ENQUÊTE PUBLIQUE

NOTE DE SYNTHESE DES OBSERVATIONS DU PUBLIC

- PROCES-VERBAL DE SYNTHESE -

Modification n02 du P.L. U de Cannes afin d'adapter les plans de zonage, la carte des hauteurs, le règlement, la liste des emplacements réservés, les annexes du P.L. U et l'orientation d'aménagement et de programmation particulière de la "Nouvelle Frayère" ainsi que d'intégrer l'approbation du P.P.R.I;

Fiche PLAN DE MASSES N° BC 8 - Angles Terrain / Sémard

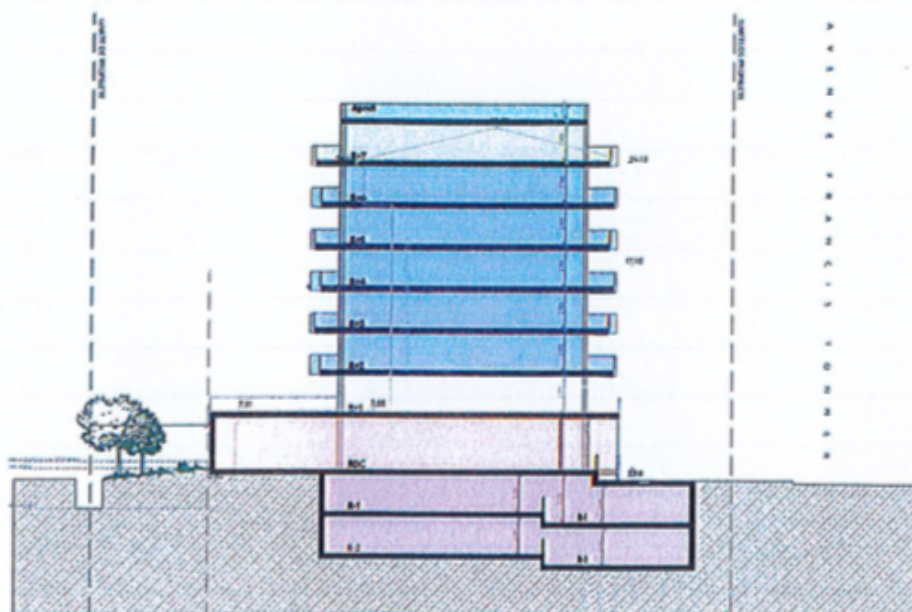
1. **La hauteur autorisée** : La hauteur projetée sur le polygone d'implantation est de 21 m + 3 m pour un attique ne représentant que 60 % du niveau inférieur. Dans le cadre d'un projet à destination hôtelière et commercial en rez-de-chaussée, les normes techniques obligent à réaliser une hauteur plus importante dans les étages que pour du logement classique afin de réaliser le rafraîchissement et la ventilation des locaux.

- Une augmentation de la hauteur correspondante à la cote altimétrique de référence du Plan de prévention des risques d'inondation si le terrain y est soumis
OU
- Une exception d'augmentation de 1 m supplémentaire de la hauteur autorisée en cas de destination hôtelière
OU
- Une augmentation sur ce polygone d'implantation de la hauteur à 24.5 m

2. **L'implantation du bâtiment** : Selon le règlement, le bâtiment projeté devra être conforme au polygone d'implantation dessiné. Il apparaît une différence sur la largeur de l'emprise du polygone d'implantation par rapport au bâtiment voisin. En effet afin de créer une cohérence avec le bâtiment implantée sur la limite ouest, il serait nécessaire d'élargir le polygone d'emprise dans la prolongation du bâtiment édifié sur la parcelle AI 110.

L'adaptation souhaitée : Augmentation de la largeur du polygone d'implantation à 18 m comme le bâtiment voisin en redessinant le polygone d'emprise.

3. **Emplacement réservé IV-C-19 pour espace vert** : Le projet d'emplacement réservé pour création d'un square public a été modifié graphiquement sur les documents, mais aucune modification n'est présentée dans le rapport de présentation, ni dans la liste des Emplacements réservés. Cela implique que les surfaces n'ont pas été modifiées et que nous ne connaissons pas réellement les modifications qui impactent cet ER. Serait-il possible d'avoir des précisions ?

L'adaptations souhaitées : ○ Demande d'information sur les modifications (surfaces et implantation) apporté à l'Emplacement Réservé ○ Adaptation de l'ER afin de pouvoir créer un accès à la parcelle sur le Bd. Pierre Semard au travers de l'ER 4. Stationnement en sous-sol : La question du stationnement intervient aussi sous les espaces dédiés aux emplacement réservés pour création du square (IV-C-19) et pour élargissement de du Boulevard Francis Toner (I-C-11). En effet la nature du sol et la présence d'eau oblige la réalisation d'un seul niveau de stationnement. Suite à différentes présentations de projets sur cette parcelle, la commune a validé l'implantation du sous-sol sous la totalité de l'emprise des parcelles (2074 m²) avant déduction des surfaces des ER. La cession de la partie au-dessus du terrain naturel pourra être gérée par une division en volume et donc vente du volume dédié à l'ER à la commune. Il est donc important de pouvoir construire sur la totalité de l'emprise des parcelles avant déduction de la surface de l'ER. L'adaptation souhaitée : Possibilité d'utiliser la totalité de la parcelle en sous-sol afin de réaliser des stationnements si cela n'est pas déjà le cas. III- COMPATIBILITE ET INTERET PUBLIC La règle actuelle entraîne une sous-exploitation de la zone et une absence de réponse aux besoins devant être satisfaits de manière compatible avec l'intérêt général. Les modifications souhaitées ne heurtent aucune règle et n'entraînent aucun désagrément pour l'environnement et les riverains. Elles permettraient l'édification d'un immeuble à destination hôtelière dont le besoin dans la zone est avéré. Restant à votre disposition pour tout renseignement supplémentaire que vous souhaiteriez obtenir. Dans l'attente de pouvoir vous rencontrer et en espérant que ces remarques soient retenues, je vous prie d'agréer, monsieur le Commissaire enquêteur, l'expression de mes respectueuses salutations.

-Concernant L'augmentation de la largeur du polygone d'implantation à 18 m comme le bâtiment voisin en redessinant le polygone d'emprise.

-l'accès au sous-sol par le Bd Pierre Semard moins fréquenté que le Bd Francis Toner semble être une bonne idée cependant celle-ci doit d'être étudiée et validée par les services techniques de la ville .

Le plan de masse définit des hauteurs variant de 4 m à 21 m avec un étage attique. La demande consistant à faire évoluer la hauteur maximale à 24,50 mètres sans attique ne bouleverse pas le paysage urbain.

En conséquence, la proposition d'évolution du plan de masse est acceptée.

En conséquence, la proposition est acceptée.

L'emplacement réservé I.C.19 redessiné dans le cadre de l'évolution de ce plan de masse, nécessite la mise en cohérence du rapport de présentation et la liste des emplacements réservés en actualisant la nouvelle surface associée.

**VIGUIER
Architecture**

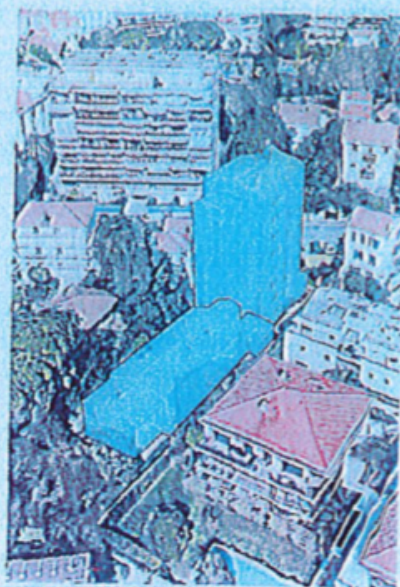
Le projet de réaménagement des Alizés, parcelle 39, est situé en zone de forte densité urbaine et en cœur d'îlot. Le projet est constitué d'une tour existante à réhabiliter (en vert sur la photo) et d'un bâtiment bas, partiellement démoli et reconstruit (en bleu sur la photo). Les logements situés à rez-de chaussée et R+1 du bâtiment bas, limité par la hauteur de construction de 6m., souffrent de cette faible hauteur. La hauteur autorisée par le PLU de moins de 6m pour le bâtiment bas ne permet pas d'améliorer la qualité de ces logements. Ils ne pourront avoir une hauteur libre supérieure à 2,50 dans des étages situés à rez-de-chaussée et R+1, à une distance comprise entre 3m. et 7m. des limites séparatives. PLAN DE L'EXISTANT  En vue d'améliorer le sentiment d'étouffement des résidents et réhabiliter ce bâtiment avec des logements de qualité, il est nécessaire d'augmenter la hauteur autorisée d'1m. tout en conservant la possibilité de réaliser une toiture terrasse (proposition de modification 4.3 Toitures due l'enquête publique n°2 du PLU de Cannes). Cette modification permettra de rendre opérationnel la création d'environ une dizaine de logements. Cette évolution permettra de respecter la volonté municipale de développer la nature en ville au sein de projets d'ensemble tout en s'inscrivant dans la politique volontariste de la Ville de Cannes. En conséquence, je vous demande de bien vouloir prendre en considération ces observations en faisant évoluer le PLU pour permettre le réaménagement de cet îlot en développant une offre de logements destinée aux actifs cannois.

MODIFICATION D'ESPACE VERT PROTÉGÉ EN ESPACE VERT PAYSAGER CONCERNÉE PAR LE DRE

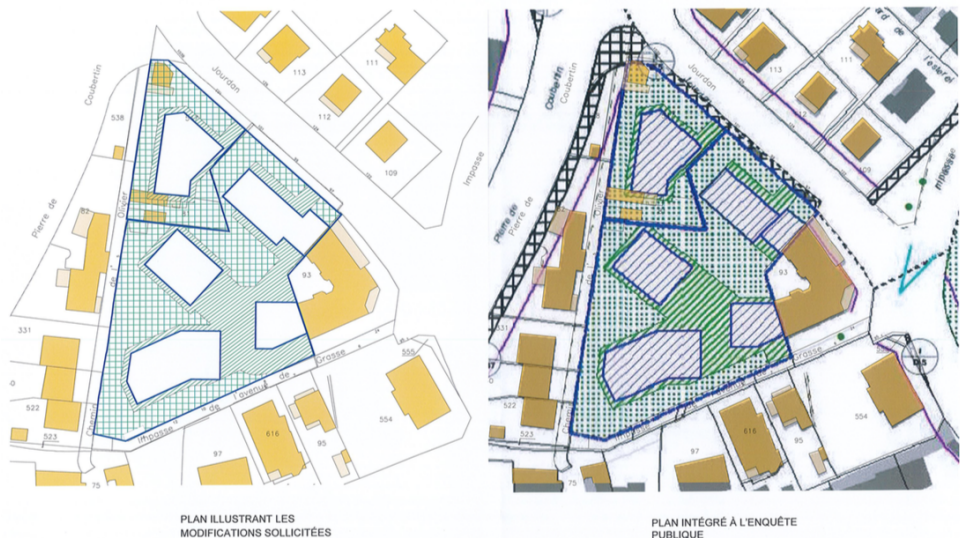
Dans le cadre du projet de modification, sont prévues des zones d'espaces paysagers autour des bâtiments, avec cette précision que les trois bâtiments de cœur d'îlot sont reliés par des espaces paysagers (où les plantations sur dalles sont prévues).

La conception du plan de masse va permettre de relier en infrastructure les parcs de stationnement souterrains des différents bâtiments.

C'est pourquoi, dans le prolongement de cette logique de conception, il nous semble judicieux d'accroître l'espace paysager suivant le plan ci-annexé afin de permettre de créer une liaison souterraine entre les trois bâtiments de cœur d'îlot et le bâtiment en front sur l'avenue Michel Jourdan.

Nous sollicitons donc la modification du plan masse (figurant dans le règlement – fiche plan de masse n° BC11) pour créer un espace paysager comme indiqué dans le schéma ci-joint.
